Commission économique pour l'Europe**Comité des transports intérieurs****Groupe de travail du transport des denrées périssables****Soixante-dix-neuvième session**

Manuel ATP**Amendements aux observations concernant l'appendice 1
de l'annexe 2 paragraphe 4 du Manuel ATP
Positions des sondes de mesure de température au cours
des transports****Communication du Gouvernement de la France****Révision****Introduction**

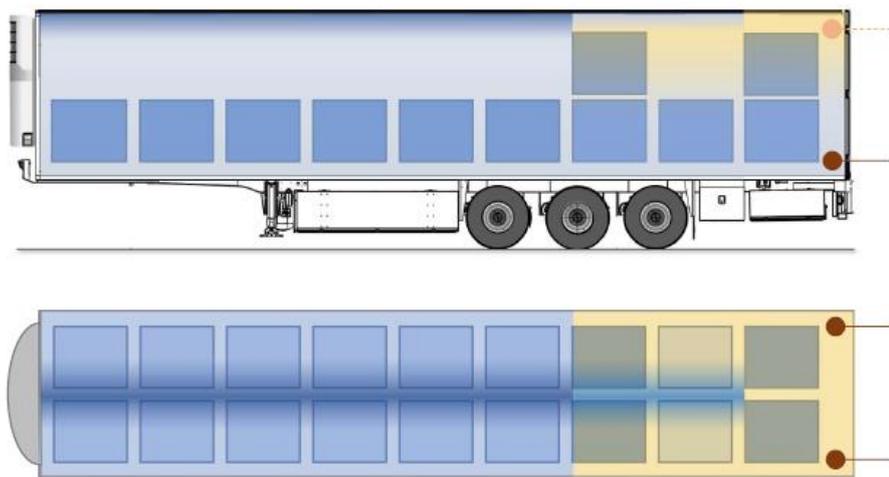
1. Les dispositions constructives dans l'implantation des évaporateurs peuvent induire une mesure faussée par rapport à la configuration « standard » imaginée lors de la définition de la position des sondes de température pour le contrôle des températures au cours des transports.
2. L'ouverture la plus éloignée ne se trouve pas forcément à l'opposé du groupe frigorifique (porte latérale, évaporateur installé au milieu de la caisse et soufflant transversalement, ou à l'arrière de la caisse et soufflant vers l'avant, etc...).
3. Si en raison d'une vitesse d'air trop faible, la cargaison commence à se réchauffer, elle va continuer à refroidir la couche d'air environnante qui va stagner en partie basse. Il y a par conséquent un risque de détection de la déviation de température d'air retardée par rapport à la partie supérieure de la caisse.

Vitesse d'air homogène

Vitesse d'air
réduite

Vitesse d'air
nulle

(hors système spécifique d'amélioration des flux d'air)

4. Dans l'Annexe 2, Appendice 1, Observations concernant l'Appendice 1 Annexe 2 § 4, il est proposé de remplacer la phrase actuelle « *Dans le cas d'une diffusion de l'air froid par le haut – à proximité (à gauche ou à droite) de l'ouverture la plus éloignée du groupe frigorifique, en bas de celle-ci ;* » par :

« *Dans le cas d'une diffusion de l'air froid par le haut – à proximité (à gauche ou à droite) de l'angle le plus éloigné des bouches de soufflage de l'évaporateur, en partie haute (dans le quart supérieur de la hauteur) ;* »
